PROGETTO: REALIZZAZIONE DI UNA PIATTAFORMA DI RIFIUTI LIQUIDI NON PERICOLOSI PRESSO AL SEDE WASH ITALIA SpA ZONA INDUSTRIALE NERETO

VALUTAZIONE DI IMPATTO AMBIENTALE

RICHIESTA DI INTEGRAZIONI

Documentazione Integrativa richiesta dopo la prima
CONFERENZA SERVIZI VERBALE RIUNIONE DEL 01 MARZO 2018

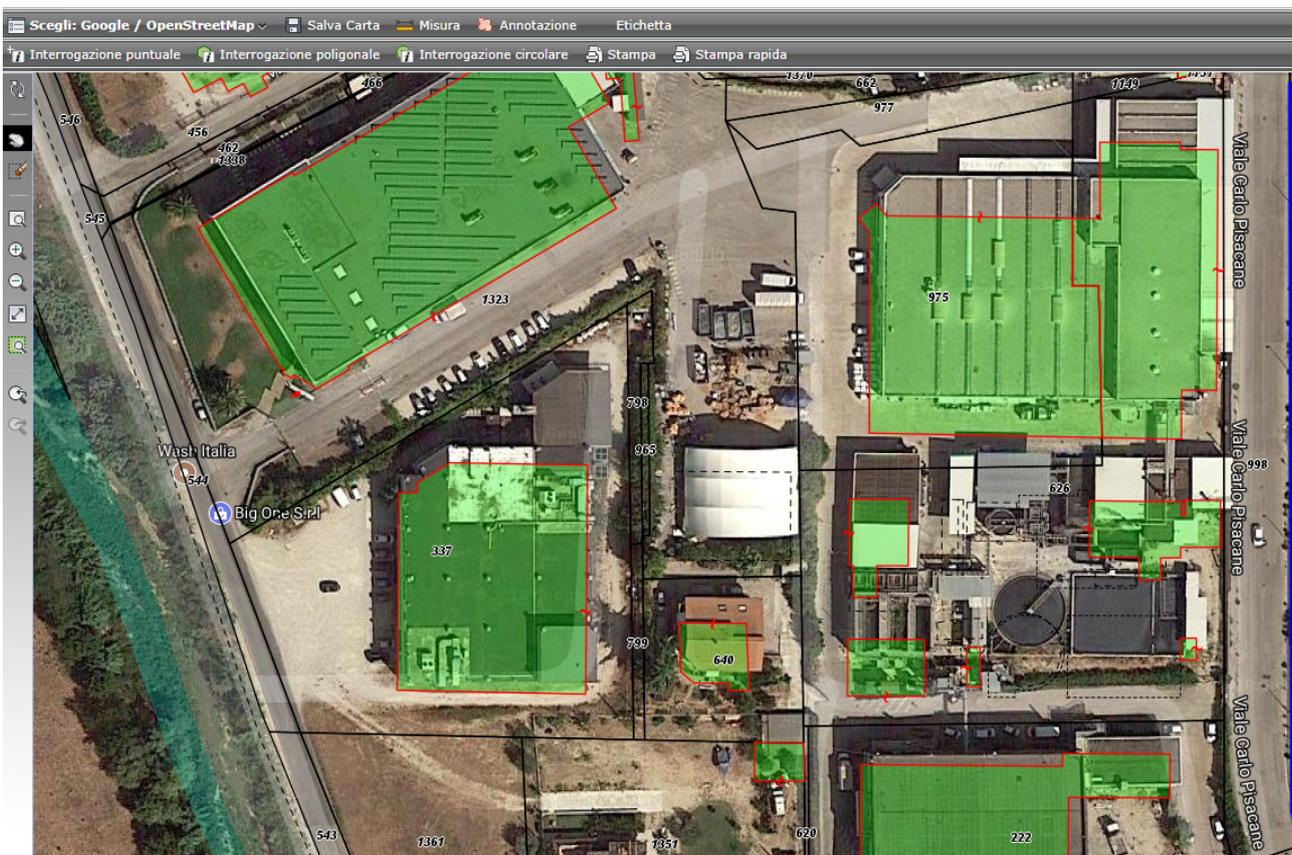
- riportare l'ubicazione dei pozzi/piezometri esistenti su idonea cartografia dell'impianto con evidenza dei potenziali centri di pericolo.
- Relazionare in merito alla potenziale interferenza idraulica tra le due circolazioni idriche individuate dall'azienda;

Al presente documento si allega la versione modificata della Relazione geologica e idrogeologica (All.SIA.06_Relazione geologica_aggiornamento Marzo 2018) che sostituisce integralmente la versione precedente inviata ad Ottobre. Inoltre si specifica che:

- I pozzi sono stati riportati nella planimetria di pag.14 della relazione geologica e idrogeologica, ma non sono stati individuati i centri di pericolo.

- Per la compilazione della relazione in merito alla potenziale interferenza idraulica tra le due circolazioni idriche si rende necessario l'esecuzione di una nuova campagna di indagini, da realizzare in accordo con l'ARTA, che servirà anche per prelevare i n°3 campioni nella zona insatura con riferimento alla prima circolazione idrica (fra 0 -1, nella frangia capillare, nella zona intermedia) da sottoporre ad analisi e i campioni nel livello di separazione idriche su cui determinarne con analisi di laboratorio il valore del coefficiente di permeabilità (K) e per determinare le caratteristiche analitiche delle acque sotterranee e dei terreni.

- Allo stato attuale non è possibile utilizzare i pozzi esistenti come pozzi (o punti) spia, poiché nell'intercapedine tra i fori di scavo e le tubazione dei pozzi profondi, secondo testimonianze della ditta esecutrice, è stato depositato in tutta la sua lunghezza ghiaietto lavato, mettendo in comunicazione la prima falda con quella profonda.

- Le misure dei livelli statici - da considerarsi attendibili, per uno studio ai fini dell'emungimento di acqua - si ritengono non essere sufficientemente precisi per la ricostruzione piezometrica in condizioni statiche in uno studio di Valutazione di Impatto Ambientale e dovranno essere effettuate nuovamente; così come si rende necessaria la realizzazione di un piano quotato del campo pozzi per la determinazione del valore della soggiacenza (precisione al centimetro).

- Nel paragrafo 3.5 sono state riportate le schede costruttive dei pozzi. È doveroso precisare che sono state ricavate da informazioni raccolte da dipendenti della Wash e dalla ditta esecutrice dei pozzi, che li ha realizzati, in tempi diversi, dal 1989 a (presumibilmente) il 2003, per quanto riguarda i materiali usati, diametro e profondità, tratti finestrati, eventuali filtri utilizzati e caratteristiche delle pompe.

- La sezione geologia e idrogeologica è a pag 46 della relazione geologica. Ci si riserva di apportare modifiche a seguito delle future campagne di analisi
